〔改善箇所説明図〕

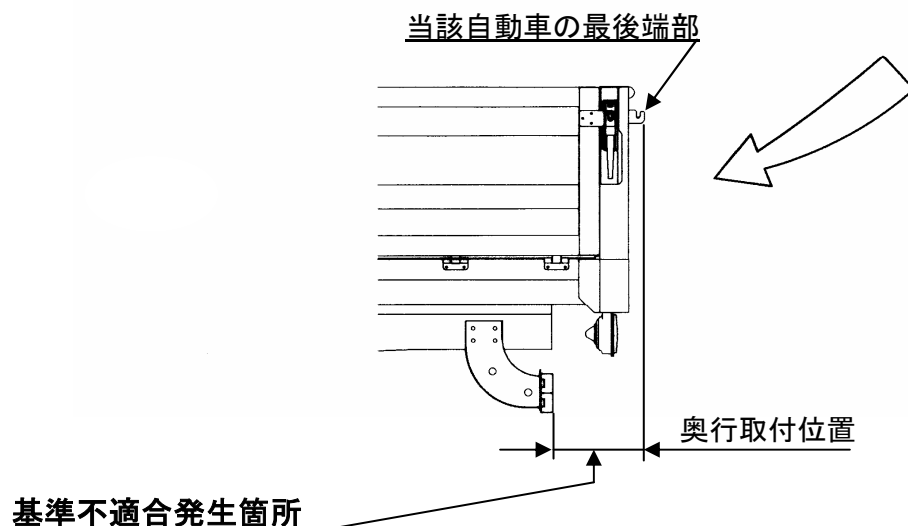
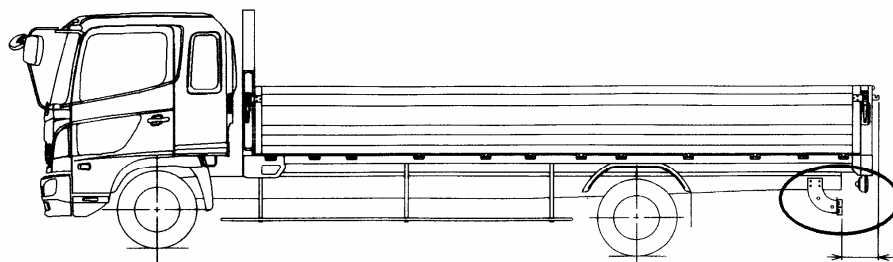
車体後部に装着される突入防止装置の取付位置が不適切なため、突入防止装置に係る道路運送車両の保安基準に適合しないおそれがある。

全車両、当該突入防止装置のバンパーとステーの間にスペーサを取付け、適正な位置を確保するとともに、バンパーに識別標識リベットを取付ける。

突入防止装置の本体とステーを締結しているボルトに黄色のペイントをする。
(左右各1ヶ所)
